Всемирный форум для согласования правил
в области транспортных средств

Правила № 48 ООН (установка устройств освещения
и световой сигнализации): Предложения по поправкам
новой серии к Правилам № 48 ООН

Предложение по поправкам новой серии 08 к Правилам № 48 ООН

Представлено экспертом специальной группы заинтересованных
экспертов*

Образец А
(см. пункт 4.4 настоящих Правил)

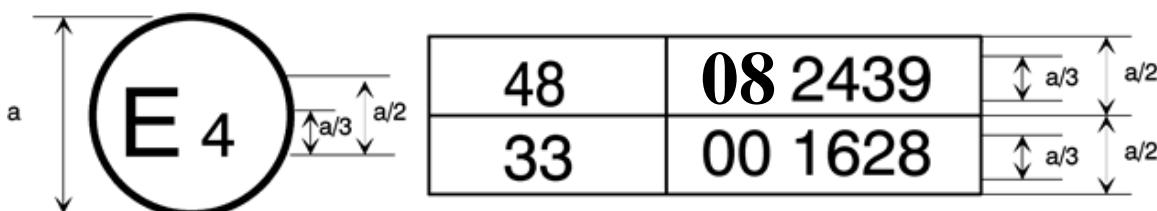
Приведенный выше знак официального утверждения, проставленный на транспортном средстве, указывает, что этот тип транспортного средства официально утвержден в Нидерландах (Е 4) на основании Правил № 48 ООН с внесенными в них поправками серии 08. Этот номер официального утверждения указывает, что официальное утверждение было предоставлено в соответствии с предписаниями Правил № 48 ООН с внесенными в них поправками серии 08.

28. Были внесены редакционные изменения с целью обновить нумерацию серий поправок в образцах маркировки.
